**DEMANDE D'AUTORISATION D'EXPLOITER UNE INSTALLATION CLASSÉE POUR LA PROTECTION DE
L'ENVIRONNEMENT (ICPE) SUR LE TERRITOIRE DES COMMUNES D'EQUENNES-ERAMECOURT, SAULCHOY-
SOUS-POIX ET THIEULLOY-LA-VILLE**

**PROJET DE CRÉATION D'UN PARC ÉOLIEN
DÉPOSÉ PAR LA SOCIÉTÉ « FERME ÉOLIENNE CARNOTTE »**

**AVIS DE L'AUTORITE ENVIRONNEMENTALE
SUR L'ETUDE D'IMPACT ET L'ETUDE DE DANGERS**

Carte de localisation de la zone du projet

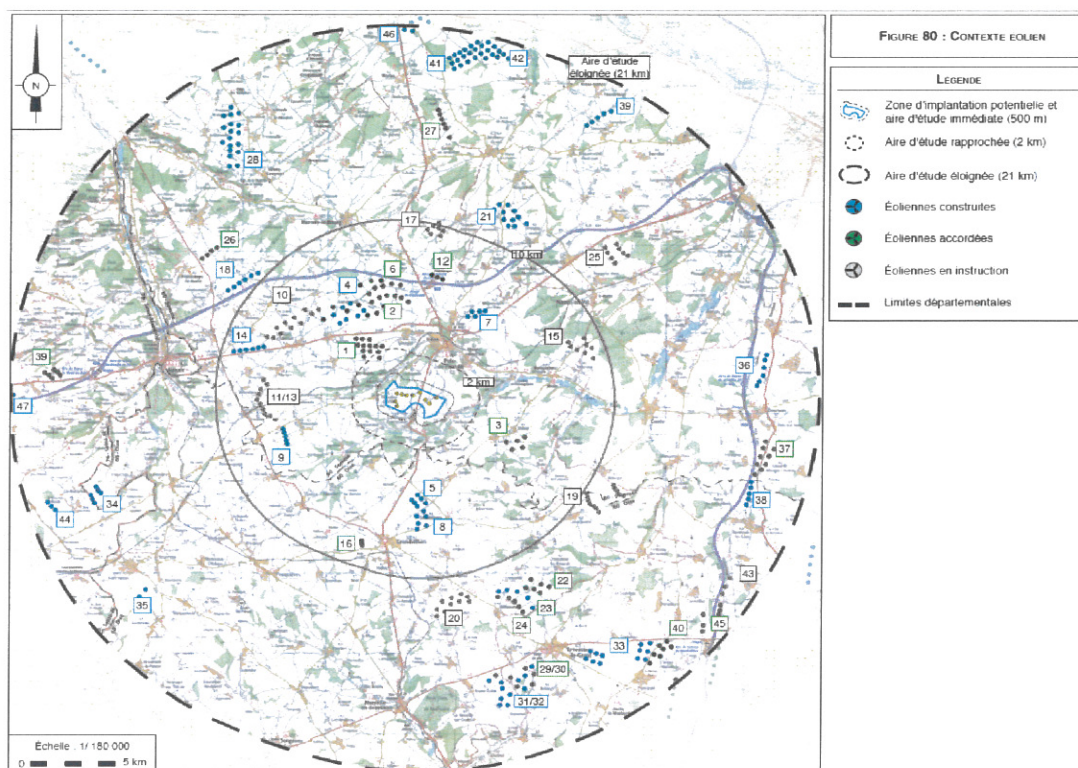
Il semble qu'il y ait une erreur en ce qui concerne le parc éolien de Catheux, Lavacquerie, Le Mesnil-Conteville, ayant fait l'objet d'un avis de l'autorité environnementale le 26 mars 2016. L'exploitant a précisé que le permis de construire a été refusé et l'a retiré de la carte. Or il s'avère que c'est le parc situé plus au Sud qui a été refusé, nommé parc éolien de Catheux, Lavacquerie, Choqueuses les-Bernard (voir carte ci-dessous).

L'autorité environnementale recommande de vérifier les informations relatives aux parcs éoliens de Catheux, Lavacquerie, Le Mesnil-Conteville et celui de Catheux, Lavacquerie et Choqueuses les-Bernard. L'étude d'impact et les photomontages seront à modifier le cas échéant.
